Zeitschrift: Schweizerische Bauzeitung
Herausgeber: Verlags-AG der akademischen technischen Vereine
Band: 63/64 (1914)
Heft: 5

Wettbewerb für ein Kirchgemeinde-Haus in Zürich-Aussersihl.

Gutachten des Preisgerichts.

I. Preis. Motto „Herbst“. — Arch. Pflughard & Häfeli, Mitarbeiter Max Baumgartner, Zürich.

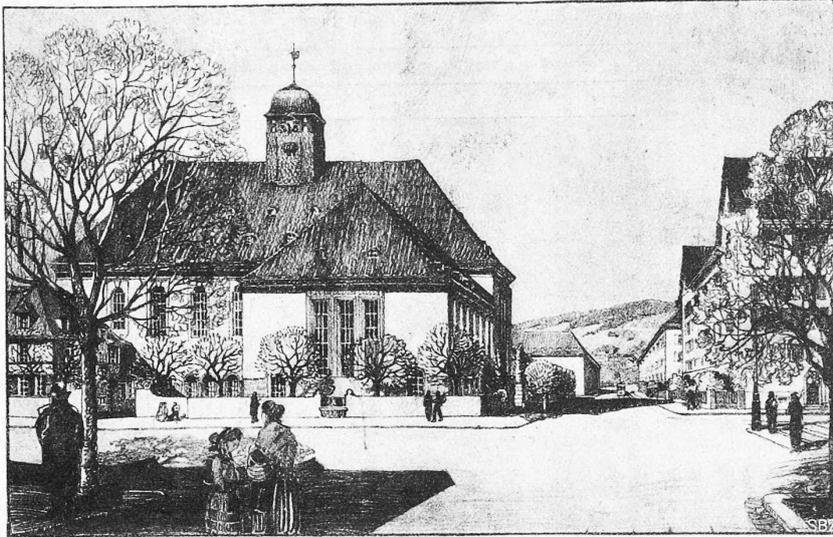
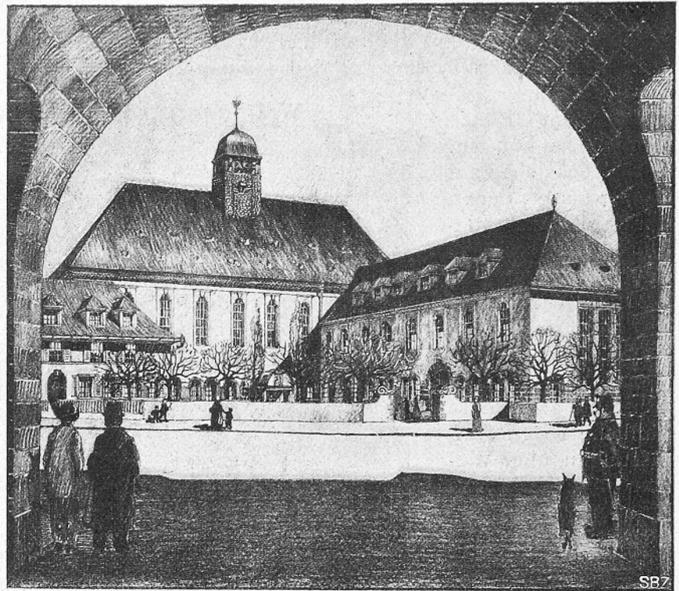
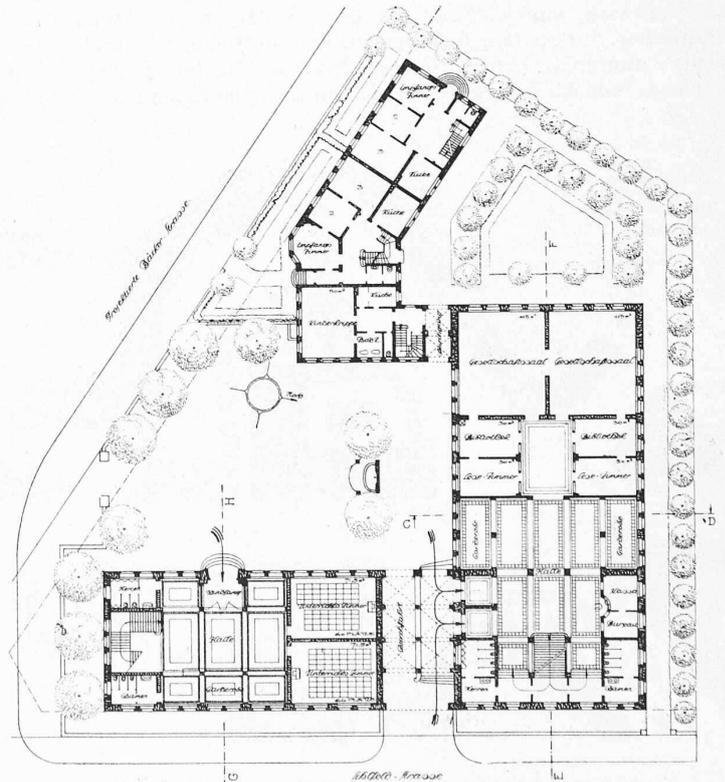
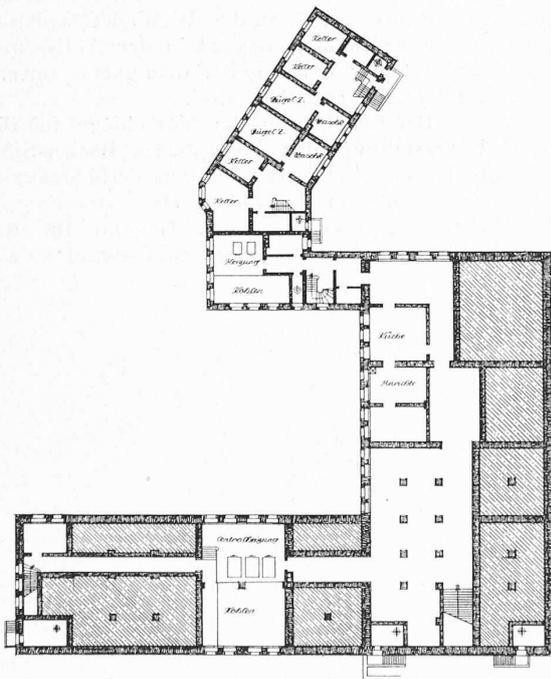
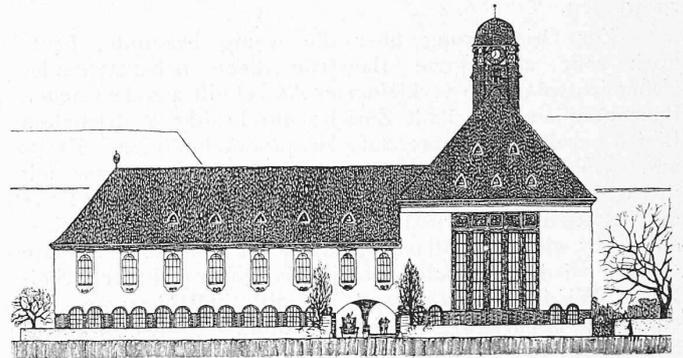
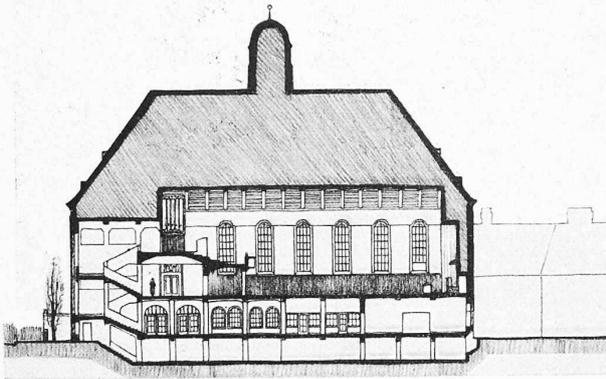
Dass der erstprämierte Entwurf „Herbst“ der Architekten Pflughard & Häfeli diesen Anforderungen vorzüglich entspricht, hat das Preisgericht in seinem Gutachten hervorgehoben. Die Schaubilder zeigen, wie geschickt der vorgeschobene

niedrigere Flügelbau und die kleinen Pfarrhäuser die Wirkung des dahinter liegenden, grössern Saalbaues heben, wie sie den Masstab bieten, der ihn viel grösser erscheinen lässt, als er den Umständen entsprechend sein kann. Die im Gutachten ferner betonte klare Grundrissdisposition trifft, wie auf die Baugruppe selbst, so namentlich auf die Platzgestaltung zu. Wie dem Lageplan auf Seite 61 zu entnehmen, sind die beiden Verkehrs-Strassen über den umgeformten Platz in gerader Richtung hinweggeführt; einzig die unbedeutende nordöstliche Zypressenstrasse ist abgelenkt. Beachtenswert ist auch der Vorschlag, die Tramhaltestelle, in deren Bereich die Wagen ohnehin langsamer fahren, zur Vermeidung gegenseitiger Störung aus dem durchlaufenden Verkehrsstrom seitlich herauszuziehen.

Projekt Nr. 32: „Herbst“. Fein durchdachte und wohl erwogene Platzgestaltung mit klarer Grundrissdisposition und guter Angliederung an die von der Stadt projektierten nachbarlichen Bauten. Schöne und schlichte Aufteilung der Baumassen von einheitlichem Gepräge, einen sonnigen Hof einschliessend. Gedeckter Eingang mit Durchfahrt im Hauptgebäude. Vorplätze und Gänge sind allzu reichlich bemessen. Die Architektur zeigt mit den einfachsten Ausdrucksmitteln eine glückliche Kontrastwirkung und Steigerung der Baumassen. Der Charakter des Kirchgemeindehauses ist gut empfunden. Zu bedauern ist, dass beim ersten Etappenbau das Pfarrhaus nicht mit einbezogen werden kann.

II. Preis. Motto „Sunnitigglüt“. — Architekten Kündig & Oetiker in Zürich.

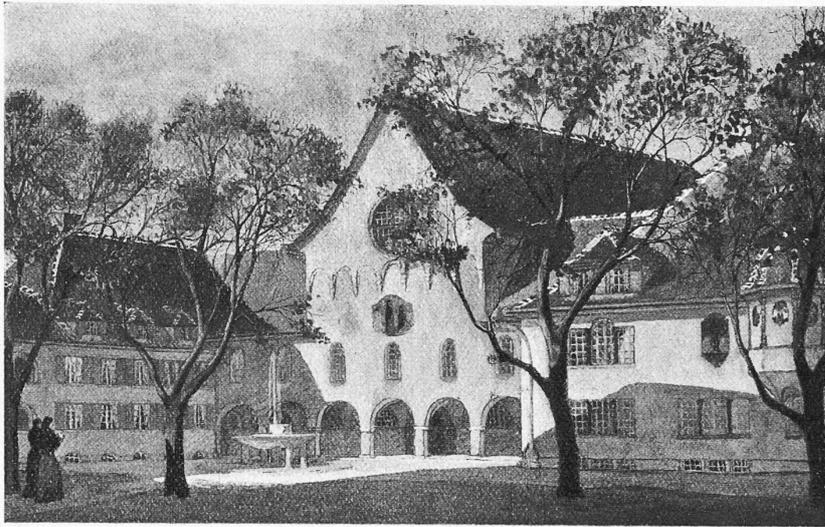
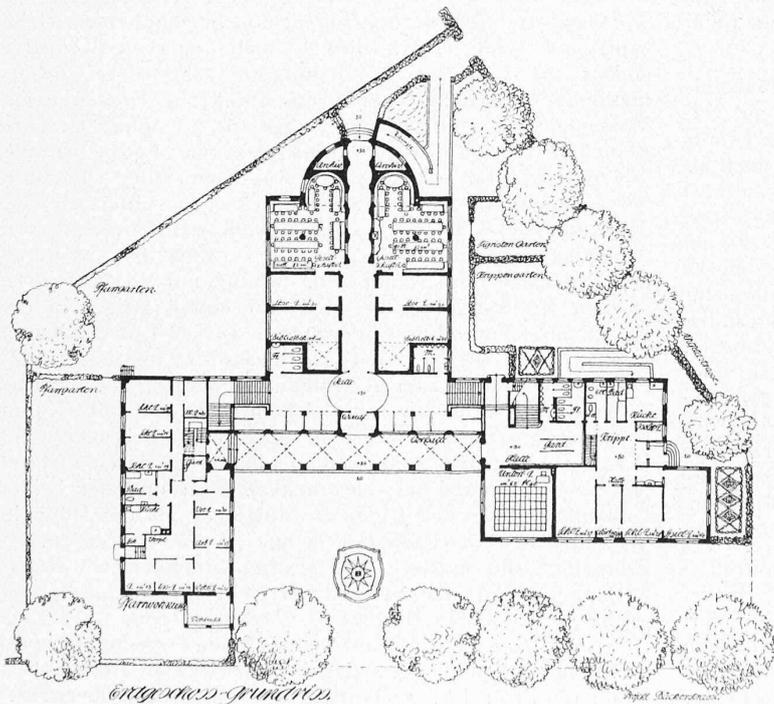
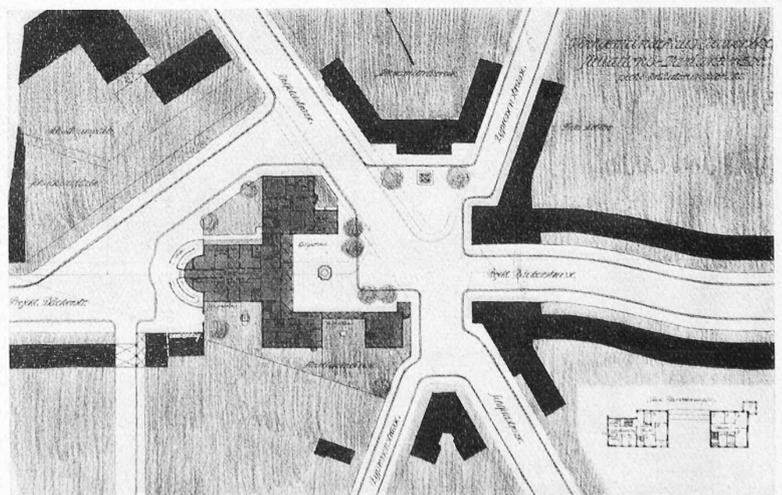
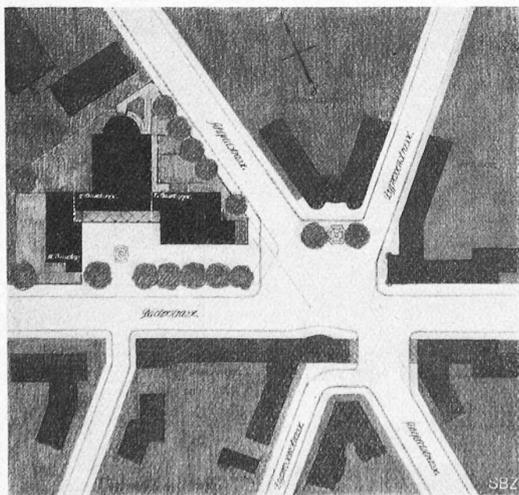
Projekt Nr. 46: „Sonntagsglüt“. Die Vorzüge des Projekts liegen in der sehr guten Gestaltung gegen die Bäckerstrasse, wodurch eine glückliche Erweiterung des Sihlfeldplatzes gewonnen wird. Variante fällt nicht in Betracht. Schöne, kompensierte Grundrissanlage, der Mittelgang der Gesellschaftsräume zu wenig beleuchtet. Das Kircheninnere zeigt Anklänge an dreischiffige katholische Kirchen. Das Pfarrhaus ist in der ersten Bauetappe nicht inbegriffen. Etappenbau sonst gut gelöst.

II. Preis. Motto „Sunnitigglüt“. — Lagepläne zum Hauptprojekt (links) und Variante (rechts). — Masstab 1:2500.

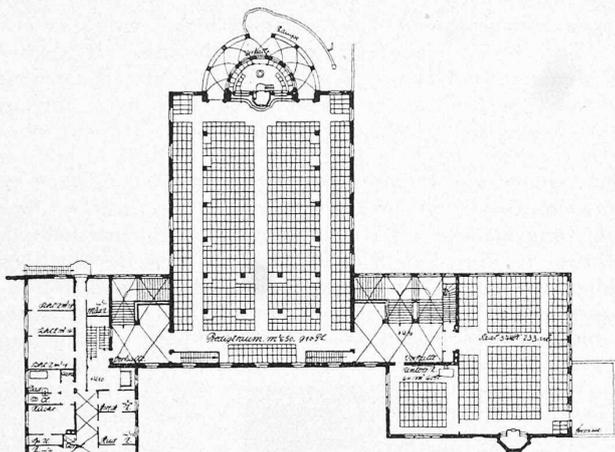
Ein Gegenstück zur Klarheit und Ruhe dieses Entwurfs bildet ein Vorschlag zur Platzlösung im zweitprämierten Entwurf (Variante, Seite 64 unten). Das Preisgericht hat ihn natürlich als nicht in Betracht kommend abgelehnt. Seine Verfasser bemerken indessen in ihrem Begleitbericht dazu:

Wir können nicht umhin, diese Sätze und den betreffenden Plan hier tiefer zu hängen, als ein bedenkliches Zeichen für den „in städtebaulicher Hinsicht“ geradezu beängstigenden Wirrwarr, zu dem missverständene Schlagworte vom „geschlossenen Platz“ usw. führen können. Mit Rücksicht auf die Verfasser, denen wir selbstverständlich damit nicht zu nahe treten wollen, hätten wir über diese „Variante“ am liebsten kein Wort weiter verloren. Der Umstand aber, dass ähnliche irrige Auffassungen über Wesen und Ziele des „modernen Städtebaues“ sich in Wettbewerbsergebnissen schon da und dort bemerkbar machen, gebietet, im Interesse der guten Sache selbst, zum Aufsehen zu mahnen!
